ΠΡΑΚΤΙΚΟ 6^ο/18-06-2025

ΕΠΙΤΡΟΠΗ ΠΕΡΙΒΑΛΛΟΝΤΟΣ, ΧΩΡΙΚΟΥ ΣΧΕΔΙΑΣΜΟΥ ΚΑΙ ΑΝΑΠΤΥΞΗΣ
ΠΕΡΙΦΕΡΕΙΑΚΟΥ ΣΥΜΒΟΥΛΙΟΥ ΗΠΕΙΡΟΥ

5. Γνωμοδότηση επί της Μελέτης Περιβαλλοντικών Επιπτώσεων (Μ.Π.Ε.) του έργου: «**Τέσσερις (4) Αιολικοί Σταθμοί** παραγωγής ηλεκτρικής ενέργειας, συνολικής εγκατεστημένης ισχύος 24,00 MW, στις θέσεις "ΓΟΥΡΟΥΝΙ, ΛΟΥΤΣΑ, ΧΟΙΡΟΝΗΣΙ 1, ΧΟΙΡΟΝΗΣΙ 2" της Δ.Ε. Συβότων, Δήμου Ηγουμενίτσας - ΠΕ Θεσπρωτίας, Περιφέρειας Ηπείρου». Φορείς πραγματοποίησης και λειτουργίας του έργου είναι οι εταιρείες «THEA ΜΟΝΟΠΡΟΣΩΠΗ ΙΚΕ», «ΑΕΙΑ ΜΟΝΟΠΡΟΣΩΠΗ ΙΚΕ», «ΕΛΞΗ ΜΟΝΟΠΡΟΣΩΠΗ ΙΚΕ» και «ΚΟΜPSΑΤΟΣ ΜΟΝΟΠΡΟΣΩΠΗ ΙΚΕ. [Κατάταξη: Κύρια - Ομάδα 10η, Υποκατηγορία Α2, α/α 1α: Ανανεώσιμες Πηγές Ενέργειας / Ηλεκτροπαραγωγή από αιολική ενέργεια στην ξηρά, Δευτερεύουσα - Ομάδα 11η, α/α10: Μεταφορά ενέργειας, καυσίμων, χημικών ουσιών / Εναέριες υπόγειες και υποβρύχιες γραμμές μεταφοράς ηλεκτρικής ενέργειας με τις συνοδευτικές αυτών εγκαταστάσεις (υποσταθμοί και κέντρα υπερυψηλής τάσης) και Ομάδα 1η, α/α 11: ΑVI Δασική οδός)] (ΠΕΤ 2506007126).

6. Γνωμοδότηση επί της Μελέτης Περιβαλλοντικών Επιπτώσεων (Μ.Π.Ε.) του έργου: «**Αιολικός Σταθμός** Παραγωγής Ηλεκτρικής Ενέργειας (ΑΣΠΗΕ), εγκατεστημένης και μέγιστης

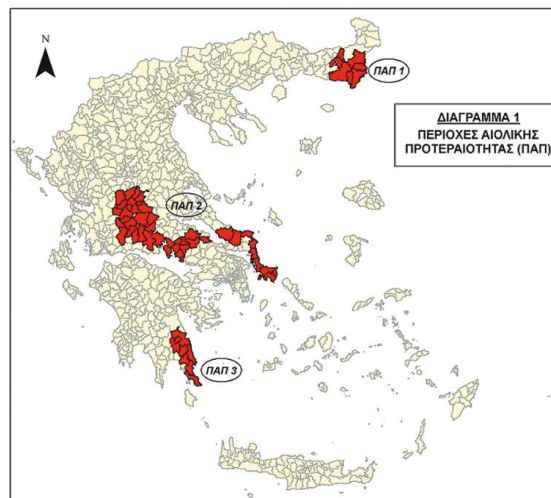
Στην δωδεκάσέλιδη έκφραση άποψης του κ. Γεώργιου Θεοδώρου, επιγραμματικά αναφέρονται τα παρακάτω:

Η υποβληθείσα υπό έγκριση μελέτη:

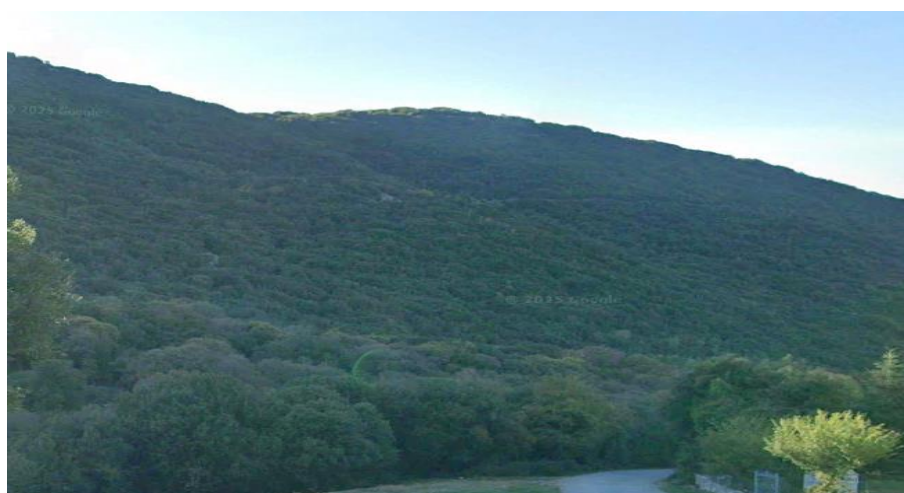
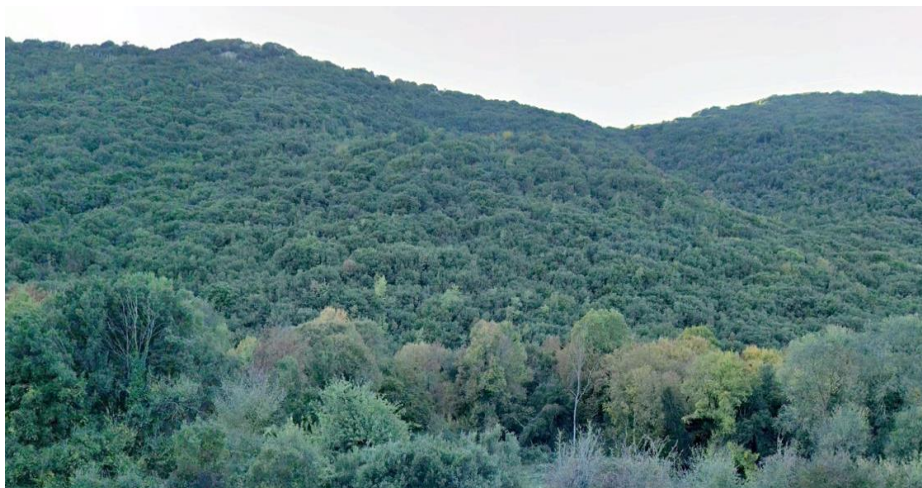
Η απουσία πλήρους γεωλογικής και γεωτεχνικής τεκμηρίωσης καθιστά επισφαλή την τεχνική αξιολόγηση της κατασκευής των υποδομών του έργου.

- Η περιοχή του έργου αναφέρεται ως πλούσια σε υπόγεια νερά, με εκτεταμένα υπόγεια υδροφορία τόσο σε πεδινές όσο και σε ορεινές περιοχές. Ωστόσο:
 - Δεν παρουσιάζεται υδρογεωλογικός χάρτης ή μοντέλο κατεύθυνσης ροής.
 - Η ΜΠΕ δεν παρέχει εκτίμηση ενδεχόμενων διαταραχών στα υπόγεια ύδατα λόγω εκσκαφών ή έργων σκυροδέτησης.

Παρότι στη ΜΠΕ αναφέρεται πως το έργο «δεν προκαλεί αλλαγές στα ρεύματα, στη ροή, στην ποσότητα ή την κατεύθυνση των επιφανειακών νερών» η αξιολόγηση αυτή δεν συνοδεύεται από υδρολογικά δεδομένα (π.χ. υφιστάμενες παροχετεύσεις, απορροές, ρέματα με διατομές). Η κατασκευή του έργου περιλαμβάνει επεμβάσεις μεγάλης έκτασης (οδοποιία, πλατείες Α/Γ κ.λπ.) σε περιοχές με μικρά εγκάρσια υδατορεύματα, άρα δεν μπορεί να αποκλειστεί πλήρως ο κίνδυνος διαταραχής της φυσικής απορροής και πιθανής αύξησης της επιφανειακής απορροής και διάβρωσης, ιδίως σε απότομες κλίσεις.

- Η περιοχή εγκατάστασης εμπίπτει στη λεκάνη απορροής Καλαμά (EL0512), ωστόσο δεν προκύπτει αν έχουν εξεταστεί οι αλληλεπιδράσεις των έργων με τα σχέδια διαχείρισης λεκάνης.
